工程指示 / 要求簡箋(E.I.)

工程指示編號：EI / 3184 / 21

工程名稱：亞皆老街中電

工程項目：欄河 -地盆用 鋁摺件 大貨 (T1-3) (1-23/F)

名稱	攔河鋁企料鋁通	制圖	CJM	2021.5.28	修改		
材料	30X20X1.2MM 鋁折槽 (A)	復核	-	-	日期		
顏色	PVF2-3-COATING FINISH UC7201498 X (A)-3	批準			圖號	53-MS07-ALUM01

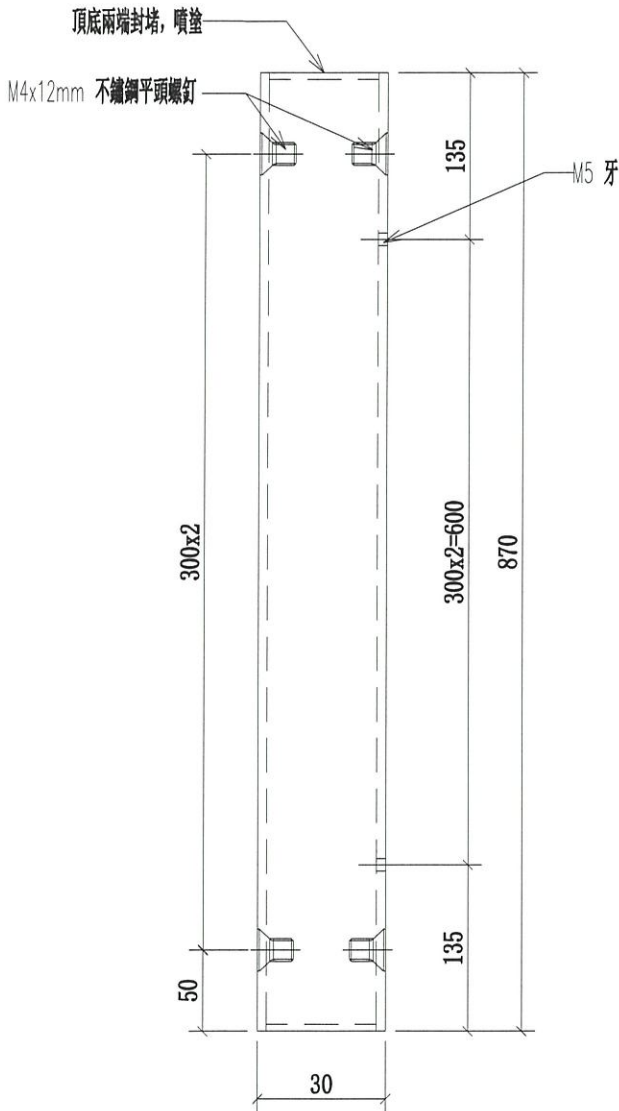
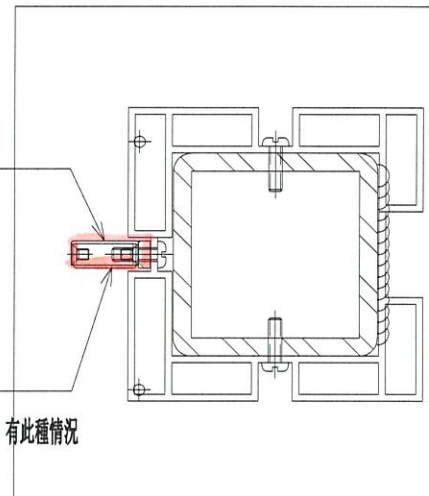
因鋁料來料不及, EI3053 的 C BAL 收口鋁通 改用鋁板摺
 請按加工圖生產欄河鋁摺件供地盆用。 T1-T3: 1-23/F Metal Rail/ Glass Bal

改用鋁板摺

本品
僅5003 有這種情況

30x11x3 板

30x11x1.2MM 鉛槽 (頂底封堵, 噴塗)

24x9x3 板

27x10.5x1.2MM 鉛槽 (頂底封堵, 噴塗)

此尺寸僅為負偏差

M4x12mm 不銹鋼平頭螺釘

名稱	攔河鋁企料鋁通	制圖	CJM	2021.5.28	修改		
材料	30X12X1.2MM ALUM RHS	復核	-	-	日期		
顏色	PVF2-3-COATING-FINISH	批准			圖號	53B-MS03-ALUM03

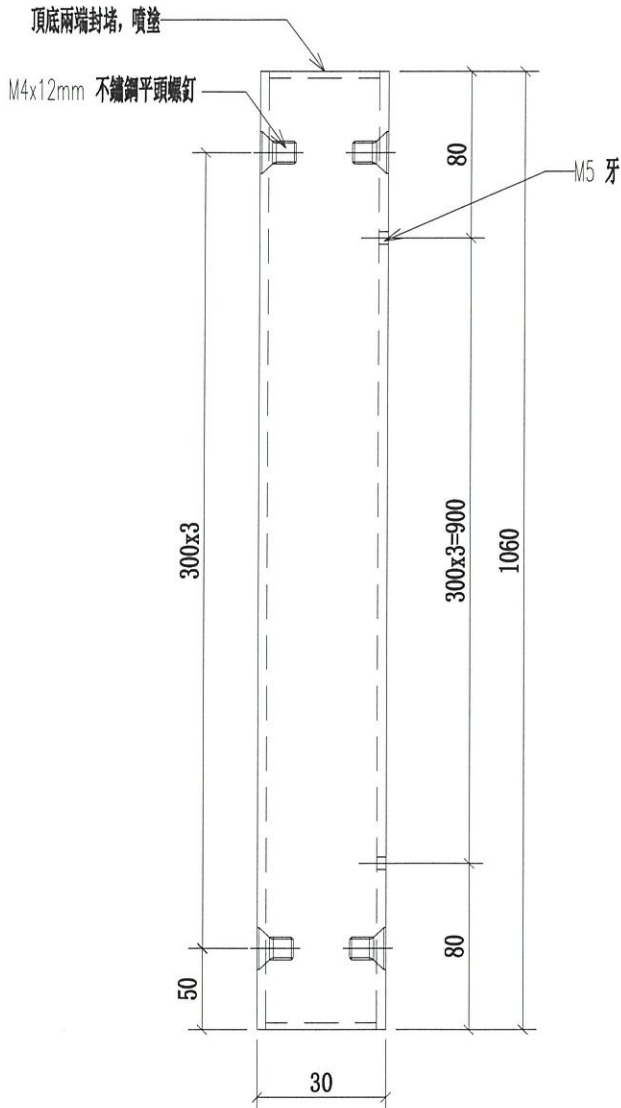
改用鋁板支撐

本品
僅5003 有此種情況

30x11x3 板

30X11X1.2MM 鋁槽 (頂底封堵, 噴塗)

24x9x3 板

27X10.8X1.2MM 鋁槽 (頂底封堵, 噴塗)

此尺寸僅為負偏差
